Vyjádření obce Průhonice k technické studii „Vestecká spojka v úseku Západní komerční zóna Průhonice – silnice II/603“, Zhotovitel IKP Consulting Engineers s.r.o., vedoucí projektant Ing. Jindřich Zeman

Na základě Vaší žádosti ze dne 18. 7. 2007, č.j. 072765, zasíláme níže uvedené připomínky obce Průhonice k technické studii Vestecké spojky.

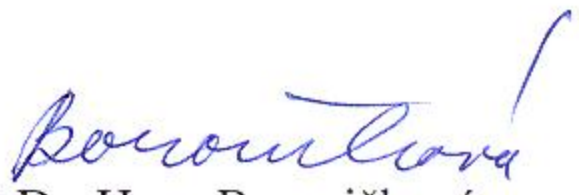
Je zpracováno ve variantách. Obec požaduje, aby průběh nivelity v části A v km 0,0 až 1,2 byl v zářezu vůči okolnímu terénu a komunikace doplněna oboustranným zemním valem (ochrana obytných domů z hlediska hluku). V rámci územního řízení na Vesteckou spojku bude navržené technické řešení ověřeno hlukovou studií.

Vzhledem k výše uvedenému obec Průhonice preferuje podélný profil dle varianty 2. Současně obec doporučuje, aby vedení nivelity v části A v km 0,0 až 0,4 se přiblížilo současnému terénu.
